**AVIS RELATIF À LA PROTECTION
CONTRE LES EVENTUELS EFFETS NOCIFS ET NUISANCES
PROVOQUÉS PAR LES RAYONNEMENTS NON IONISANTS
GÉNÉRÉS PAR DES ANTENNES ÉMETTRICES STATIONNAIRES**

Commune : SERAING - Exploitant : ORANGE

Référence exploitant : 170L1_1 / 30093L1_1 / 40093L1_1 / 50093L1_1

Rapport n° 712 / 2024

Figure 1 : Vue en plan des lieux de séjour et des points de contrôle

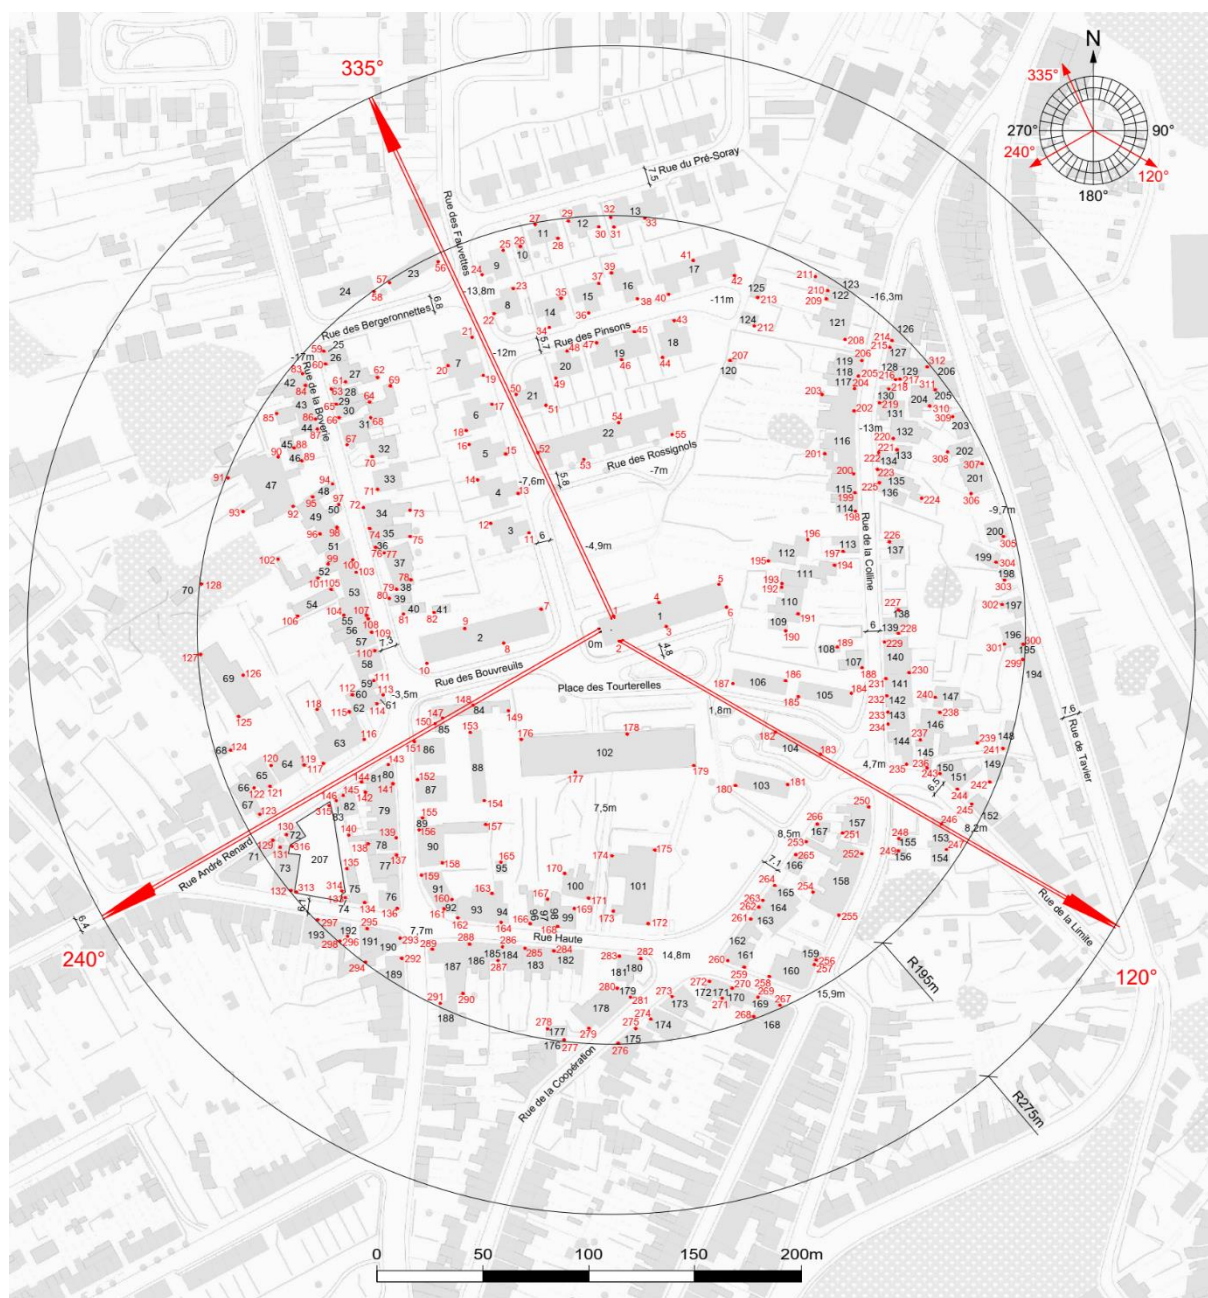
N° point de contrôle	LS	Atténuation (dB)	Indice d'exposition relatif à la limite par installation IE_i
3	LS1	10,0	0,197
10	LS2	3,0	0,172
316	LS207	0,0	0,166
313	LS207	0,0	0,148
314	LS207	0,0	0,142
315	LS207	0,0	0,140
252	LS158	3,0	0,109
246	LS153	3,0	0,098
135	LS75	3,0	0,097
159	LS91	3,0	0,095
138	LS78	3,0	0,093
145	LS82	3,0	0,093
140	LS79	3,0	0,093
121	LS65	3,0	0,091
247	LS154	3,0	0,090
244	LS151	3,0	0,090
254	LS158	3,0	0,087
263	LS164	3,0	0,084
249	LS156	3,0	0,084
253	LS158	3,0	0,083
131	LS73	3,0	0,083
123	LS67	3,0	0,083
250	LS157	3,0	0,082
134	LS75	3,0	0,082
255	LS158	3,0	0,081
245	LS152	3,0	0,081
136	LS76	3,0	0,080
130	LS72	3,0	0,080
248	LS155	3,0	0,080
129	LS71	3,0	0,079
133	LS74	3,0	0,077
242	LS149	3,0	0,076
160	LS91	3,0	0,076
163	LS93	3,0	0,075
132	LS73	3,0	0,074

En ce qui concerne les antennes de l'installation mentionnées dans le tableau 1, la distance maximale à laquelle la limite pourrait être atteinte, à l'extérieur, est égale à 90,2 m. S'il n'y a pas de LS à une distance inférieure, les antennes respectent forcément la limite d'immission.

Dans le cas des LS situés à l'intérieur des bâtiments, une atténuation d'obstacle est prise en compte et il en résulte que la distance maximale à laquelle la limite pourrait être atteinte se réduit à 63,9 m.

Figure 2 : Vue en plan des installations d’antennes dans un rayon de 300 mètres autour de l’installation faisant l’objet de la demande d’avis

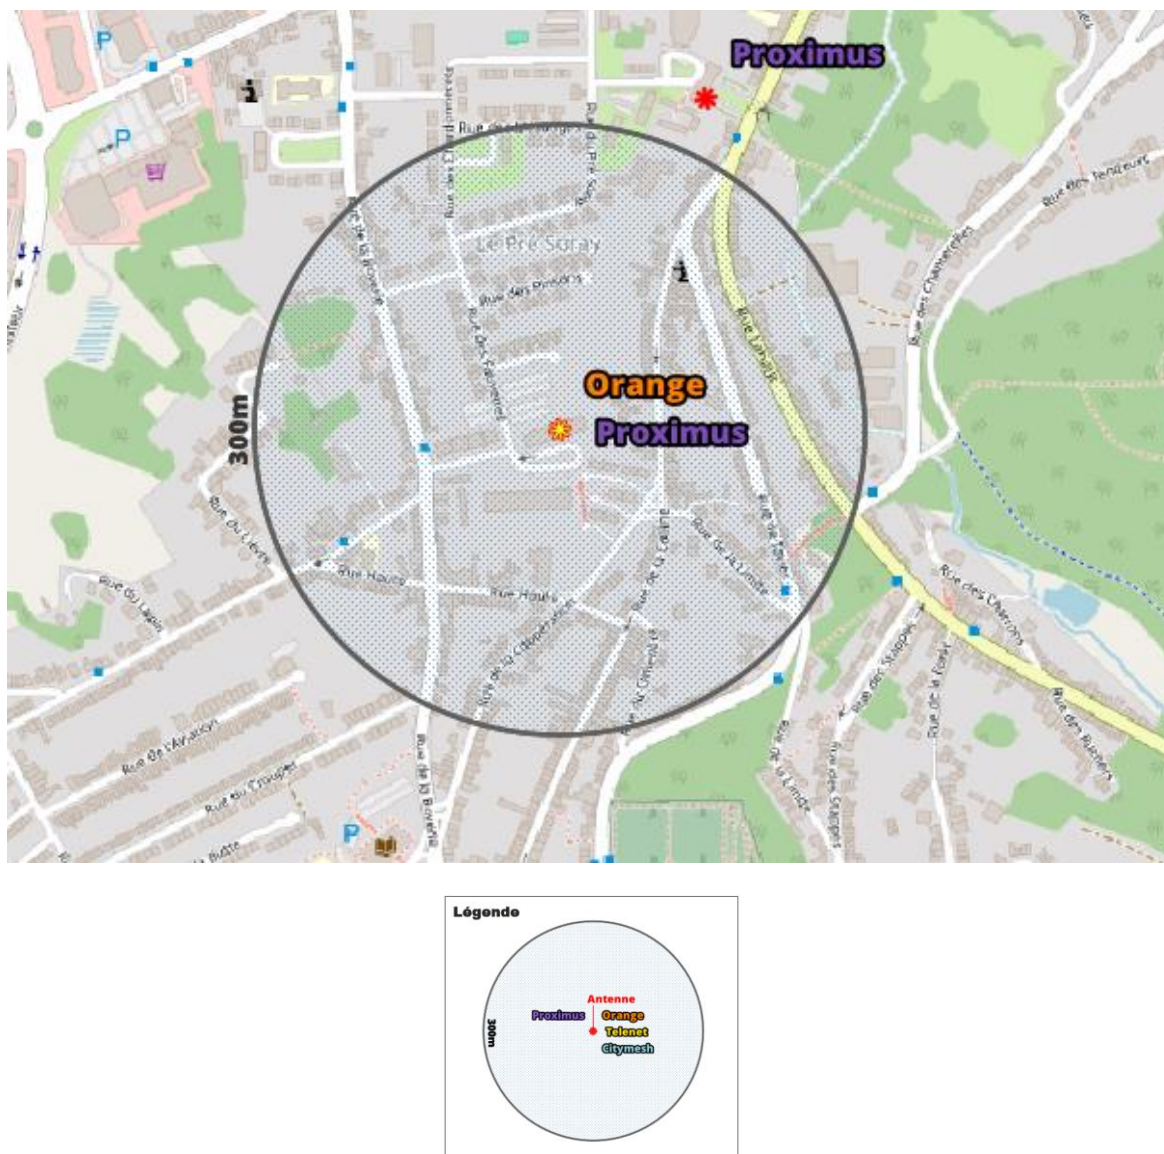
- il y a au plus 4 installations d'antennes émettrices stationnaires présentes dans la zone d'évaluation de 300 mètres de rayon représentée dans la figure 2, y inclus l'installation référencée dans le paragraphe 2 : la limite cumulative définie à l'article 4, §2 du décret est nécessairement respectée dans les lieux de séjour à l'intérieur de la zone d'évaluation de 300 mètres de rayon ;
- il y a exactement 5 installations d'antennes émettrices stationnaires présentes dans la zone d'évaluation de 300 mètres de rayon représentée dans la figure 2, y inclus l'installation référencée dans le paragraphe 2 et il existe, pour 3 ou 4 de ces installations, un avis attestant le respect de la limite abrogée de 3 V/m : la limite cumulative définie à l'article 4, §2 du décret est nécessairement respectée dans les lieux de séjour à l'intérieur de la zone d'évaluation de 300 mètres de rayon ;

- c) dans tous les autres cas, il a été vérifié que la limite cumulative définie à l'article 4, §2 du décret n'est pas dépassée dans les lieux de séjour sur base du nombre d'installations localisées dans la zone d'évaluation de 300 mètres de rayon représentée dans la figure 2, de leur localisation ainsi que des données inscrites dans la figure 1 et au paragraphe 4 du présent avis et dans les avis attestant le respect de la limite par installation ou de la limite abrogée de 3 V/m relatifs aux autres installations reprises dans la figure 2.

Compte tenu des considérations ci-dessus, il apparaît que l'intensité du rayonnement électromagnétique généré, dans les lieux de séjour situés dans un rayon de 300 mètres autour de l'installation référencée dans le paragraphe 2, par l'ensemble des antennes émettrices stationnaires de l'ensemble des exploitants du même site d'antennes émettrices stationnaires respecte la limite fixée à l'article 4, § 2 du décret.
